ÉCHANGEUR 640 OUEST

ADDENDA À L'ÉTUDE D'IMPACT SUR L'ENVIRONNEMENT

RÉPONSES À LA 2^E SÉRIE DE
QUESTIONS ET COMMENTAIRES DU
MDDELCC

Deuxième série de questions et commentaires du MDDELCC datée du 8 février 2016

Total des recouvrements par strate et préférence hydrique pour la parcelle parcelle n°1

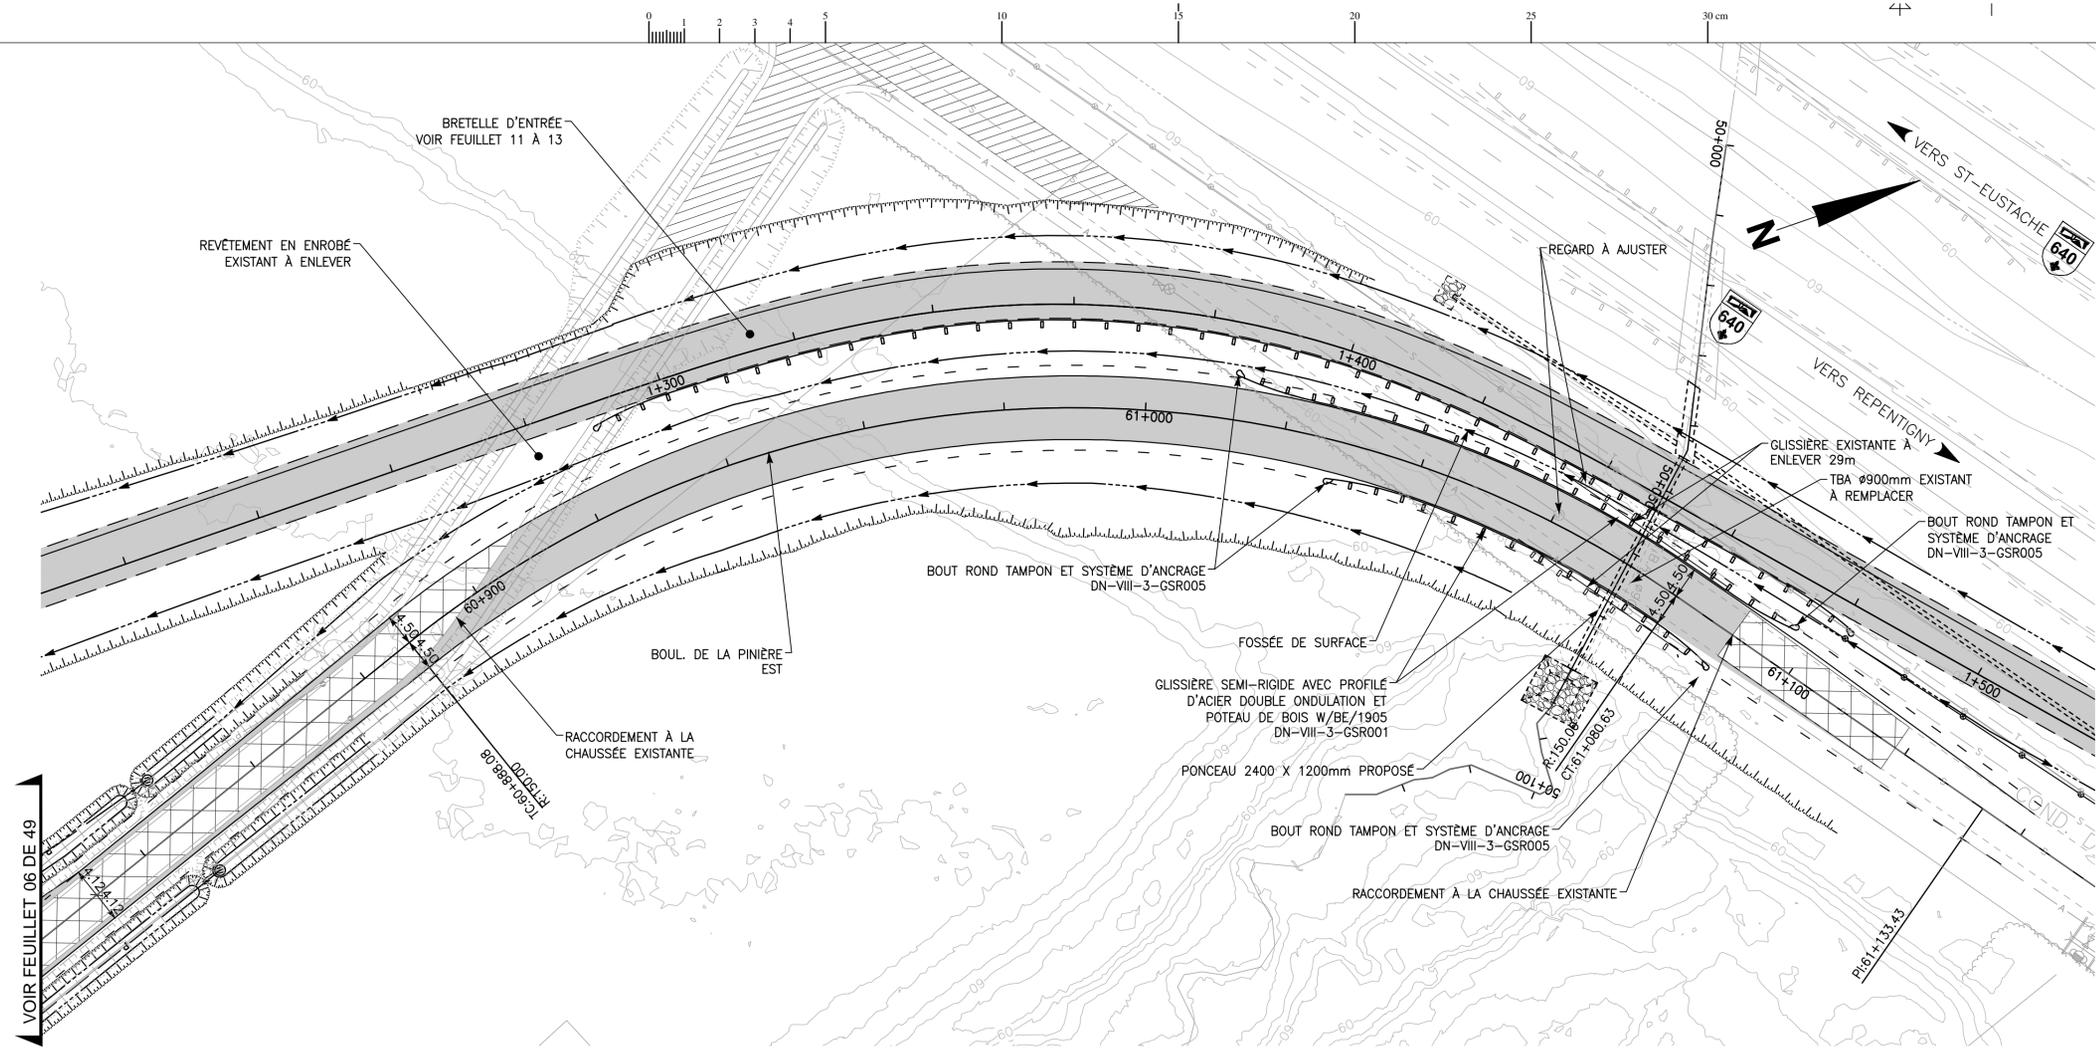
QC-R.7 *Le MDDELCC souhaite recevoir un supplément d'information au sujet du milieu naturel bordant le flanc nord de l'autoroute 640, là où les bretelles 1 et 3 doivent être construites. Ladite information doit établir, hors de tout doute, la nature humide ou terrestre du milieu. Ainsi, les fiches d'inventaires doivent présenter toute l'information nécessaire et habituellement colligée dans le formulaire d'identification et de délimitation des milieux humides, que l'on trouve à l'annexe 5 du Guide Identification et délimitation des milieux humides du Québec méridional, disponible au lien suivant :*

La description des profils de sols doit être complète pour chaque point d'inventaire, incluant les indications de couleurs de la matrice et des mouchetures. Ces observations doivent rapporter le plus fidèlement possible la couleur des sols relevée à l'aide de la charte de couleurs de sols «table de Munsell». La couleur du sol doit être déterminée au moyen d'un échantillon de sol humidifié, exposé à la lumière normale du jour. Chaque couleur y est décrite par sa tonalité ou teinte, sa luminosité et sa saturation.

Pour répondre aux trois premiers points de cette question, les résultats de la caractérisation de la végétation, effectuée le 9 octobre 2015 par WSP sur une parcelle d'inventaire située à l'intérieur du groupement feuillu no. 11, sont présentés sur la fiche d'inventaire contenue à l'Annexe A. Cette fiche met en évidence l'ensemble des critères pris en considération afin de déterminer la nature terrestre ou humide du groupement. Ces critères incluent l'étude de la composition végétale en espèces végétales facultatives ou obligatoires des milieux humides, l'étude de la composition du sol et des conditions de drainage dans les 30 premiers centimètres (présence de matière organique, présence de mouchetures, odeurs) ainsi que le relevé d'indices hydrologiques, tels le niveau de saturation d'eau et les signes d'inondation.

Tel qu'indiqué sur la fiche d'inventaire, aucun indice hydrologique, ni mouchetures et/ou nappe d'eau n'ont été notés au cours de l'inventaire effectué au niveau du groupement feuillu no. 11 (Annexe A). De plus, le sondage de sol réalisé le 9 octobre 2015 au niveau du même groupement confirme que le sol retrouvé à cet endroit de la zone d'étude est constitué de sable, soit un mélange de sable gris et sable brun-orangé, et ce, sur une profondeur de 30 cm. Ainsi, aucun critère de sol ou indice hydrologique n'indique la présence d'un sol caractéristique d'un milieu humide.

PROFIL DANS L'AXE DU PONCEAU - PROLONGEMENT DU PONCEAU DU RUISSEAU SOUS A-640 EST N.À.E.

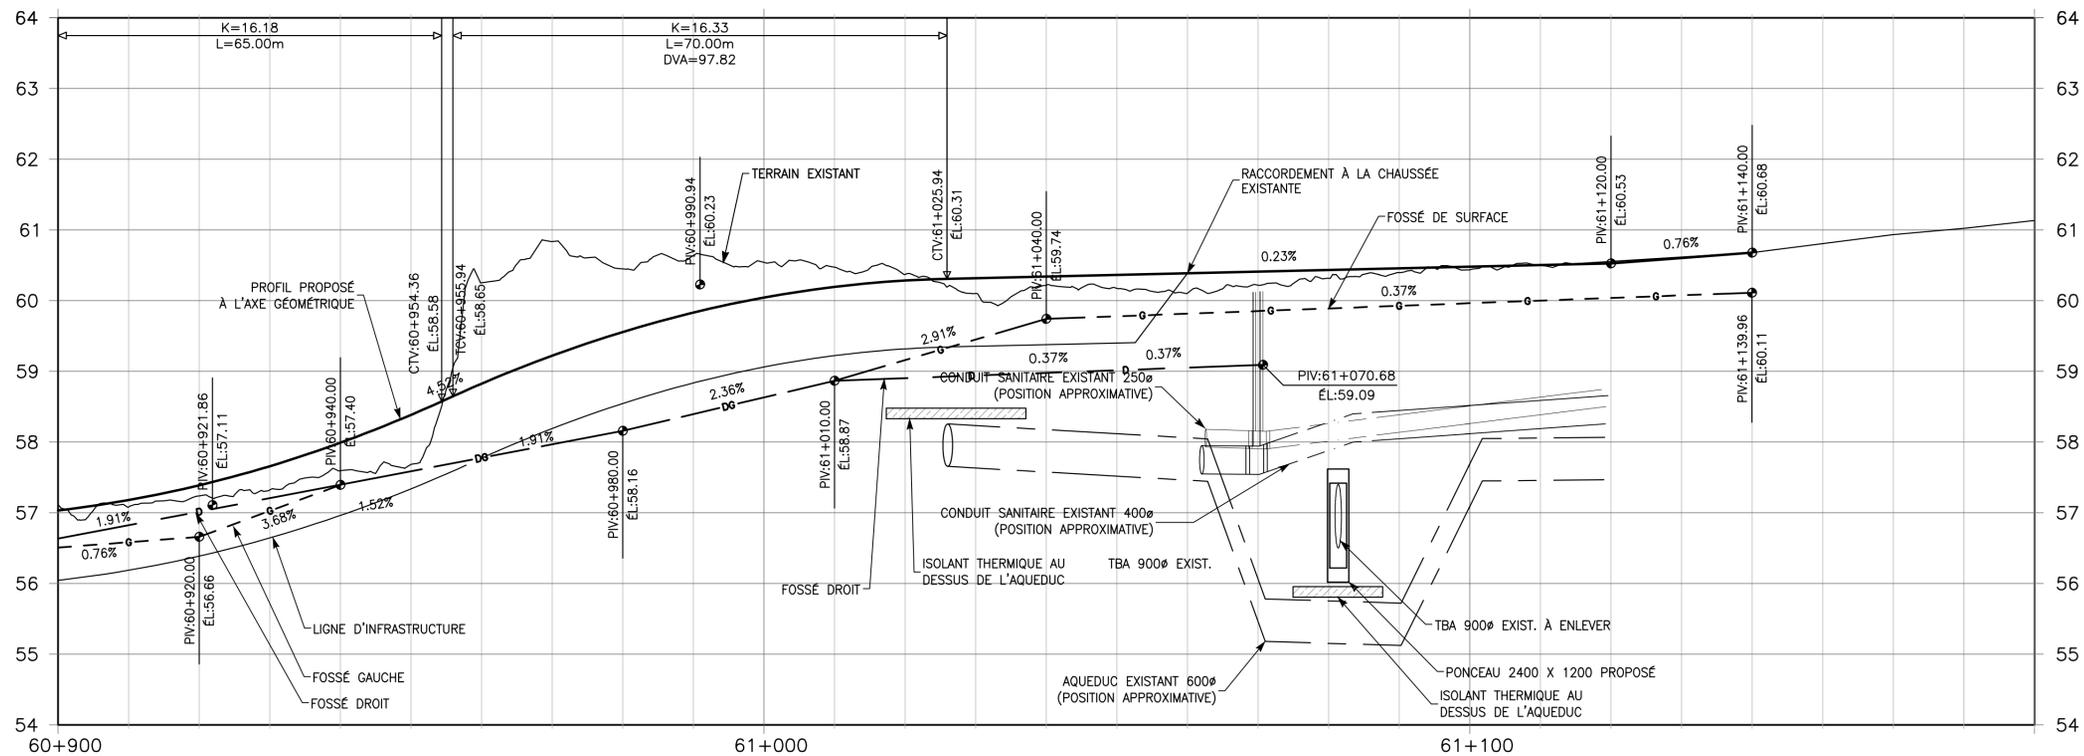
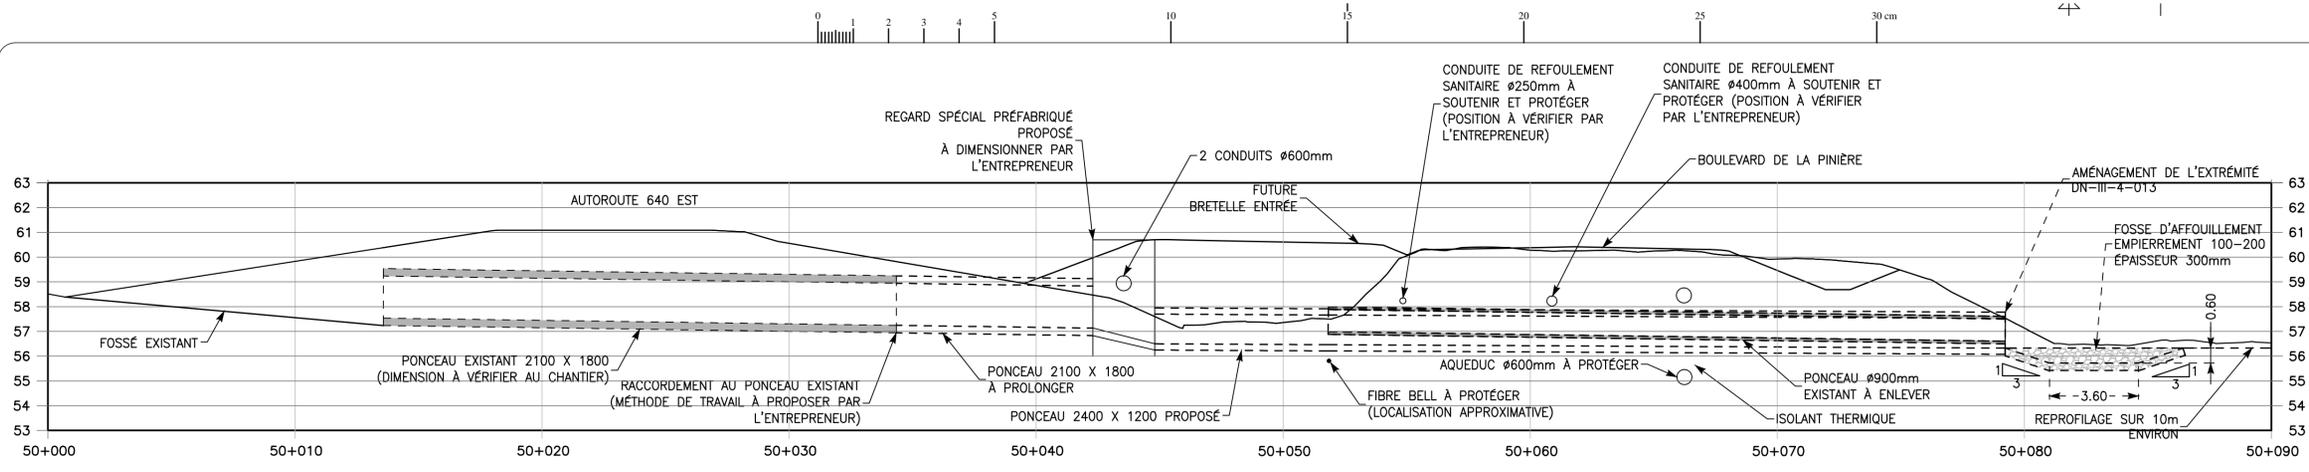
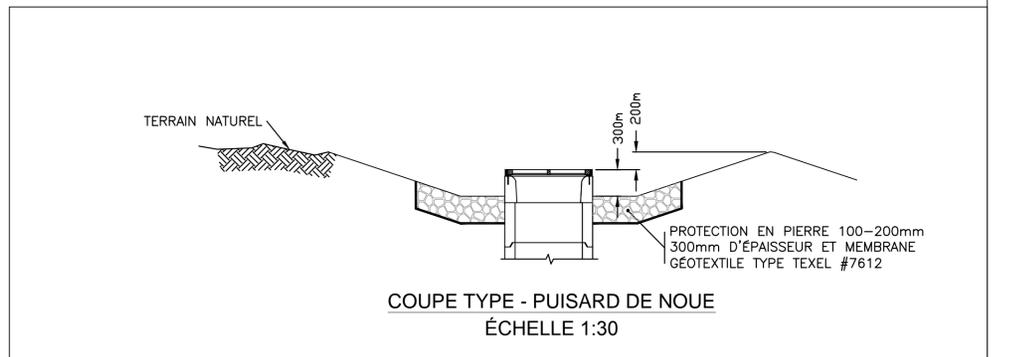
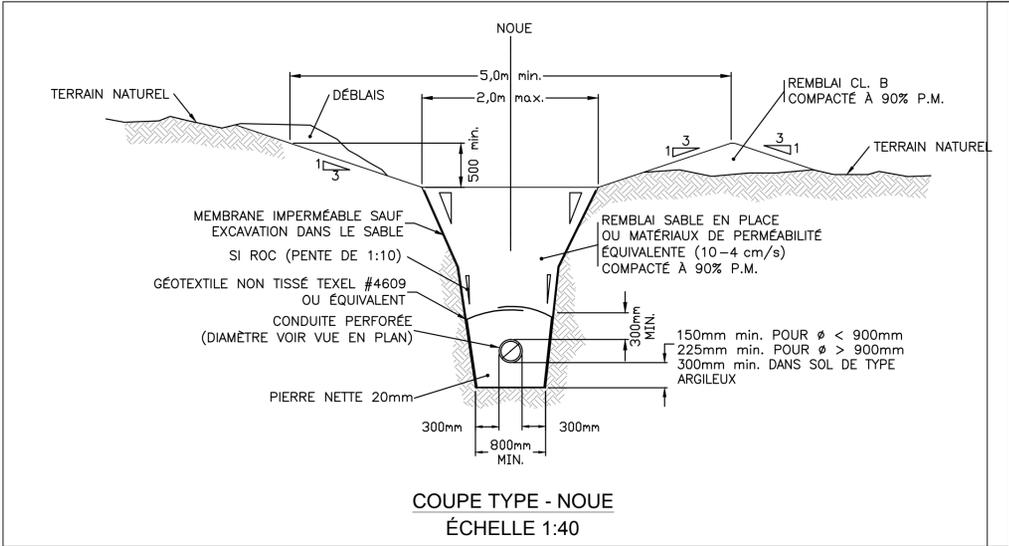
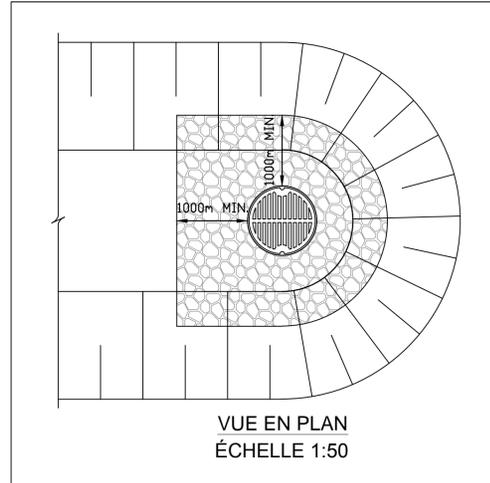
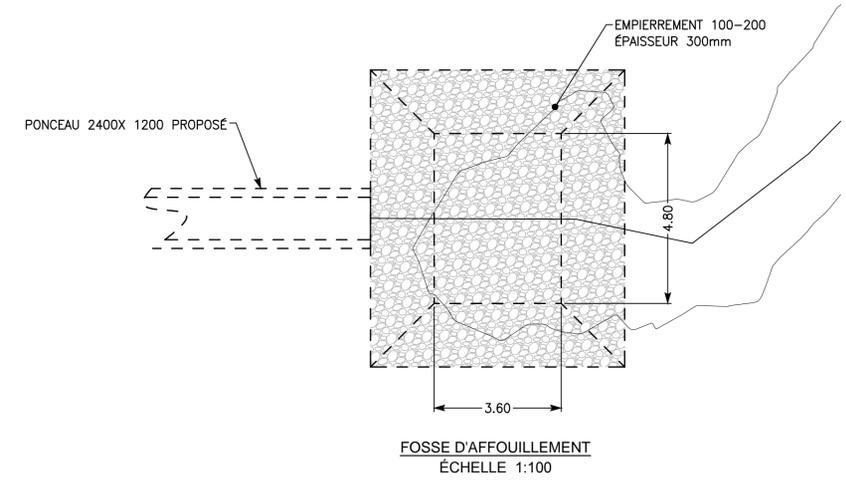
QC-R.15 *Il est encore difficile présentement d'anticiper l'impact sur l'habitat du poisson. Veuillez donc étoffer votre réponse au sujet des structures de franchissement des cours d'eau, qui ne définit pas les caractéristiques du ponceau installé récemment pour la bretelle temporaire, et qui ne précise pas si celui-ci sera remplacé dans le cadre du projet d'échangeur permanent. Entre autres, vous avez probablement initié des discussions avec le ministère des Transports, de la Mobilité durable et de l'Électrification des transports (MTQ). Ce dernier a dû vous faire part de ses normes à respecter. L'installation de ponceaux favorisant le passage de la faune, de type sec-humide, devrait être privilégiée, en attendant que le MTQ fasse de même pour ceux du Grand ruisseau passant sous l'autoroute elle-même, qui datent de 1956. Lorsque ces derniers auront été remplacés, un suivi d'une durée d'un an serait alors intéressant afin de juger de l'efficacité des nouveaux ponceaux quant au passage de la faune aquatique et terrestre.*

Pour répondre au premier point de cette question, le ponceau qui a été mis en place sous le boulevard de la Pinière dans le cadre des travaux de construction des bretelles temporaires, plus précisément au chaînage 61+070, est une structure rectangulaire en béton dont les dimensions intérieures sont de 2,4 m de hauteur par 0,9 m de largeur. Cet ouvrage, dont les plans sont présentés à l'Annexe B, a été conçu de manière à respecter les normes du MTQ et à maintenir la même capacité d'écoulement que celle du ponceau existant sous l'autoroute 640. De plus, la Ville n'a pas prévu de remplacer ce ponceau dans le cadre des travaux de construction de l'échangeur 640 Ouest.

Pour répondre au troisième point de cette question, et tel que mentionné dans le document de réponses à la première série de questions et commentaires du Ministère (Réponse à Q.15, p. 18), le type et les dimensions exactes des deux ponceaux qui seront mis en place ou allongés dans le cadre des travaux de construction du futur échangeur seront précisés à l'étape des plans et devis de construction. Toutefois, la Ville s'engage dès cette étape-ci du projet à privilégier la mise en place de ponceaux qui favoriseront le libre écoulement de l'eau ainsi que le passage de la petite faune.
